富士重工業株式会社

NO. FAN-048

FA-200 燃料ドレンバルブについて

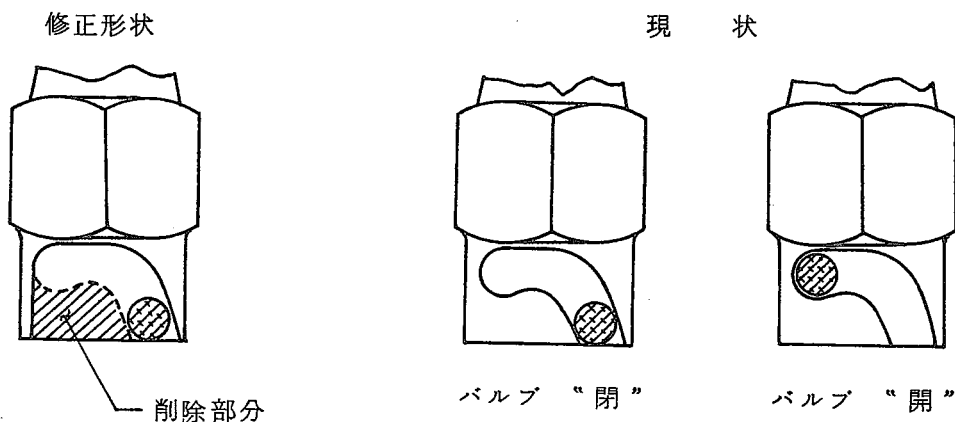
FA-200に使用されている燃料ドレンバルブP/N TS4850及びCCA4850は、“開”の状態に止めておくことのできるタイプですが、同種のドレンバルブを使用している他機において、ドレンバルブを“開”にしたまま出発して、離陸直後、エンジンが停止し、不時着に至った例があります。

飛行前点検において燃料セレクターを“OFF”にしたまま水抜きを行ったことにより、燃料セレクター下部及び燃料ストレーナ下部のドレンバルブからは燃料の流出が無く、そのためドレンバルブを閉じることを忘れて“開”位置のままエンジンを始動したことが、原因とされています。

このような不測の操作ミス为了避免するには、燃料ストレーナ下部及び燃料セレクター下部のドレンバルブを下図の如く改修し、“開”位置での保持を不可能とさせることが有効ですので、参考までにお知らせ致します。
